Risposte ai quesiti

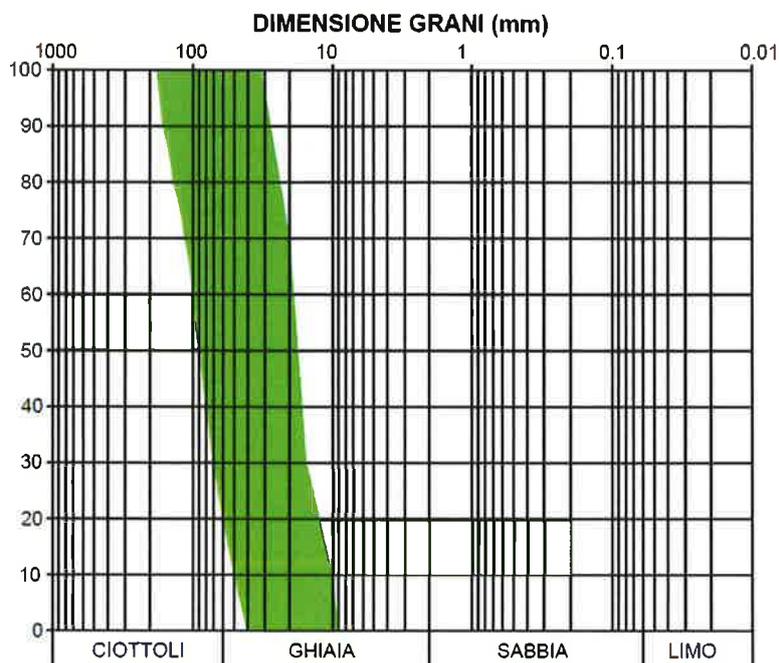
Q_6: Per quanto riguarda la distribuzione granulometrica del tout venant in pezzatura 30-100 mm, se si deve applicare la norma 13383 non esiste nessuna corrispondenza con nessuna distribuzione granulometrica delle “granulometrie grosse normalizzate”, se poi si “adatta” la granulometria 30-100 utilizzando lo stesso criterio della norma, la curva granulometrica da rispettare sarebbe completamente differente. A quale curva si deve fare riferimento?

R_6: Si riporta di seguito il fuso granulometrico da prendere a riferimento per la fornitura del Tout Venant di pezzatura 30-100 mm. Si allega inoltre capitolato tecnico aggiornato con il grafico di seguito indicato.

R_7: Le due pezzature non sono alternative l’una all’altra, per il Tout Venant 30-100 mm deve essere preso a riferimento il fuso granulometrico riportato nella risposta al quesito precedente.
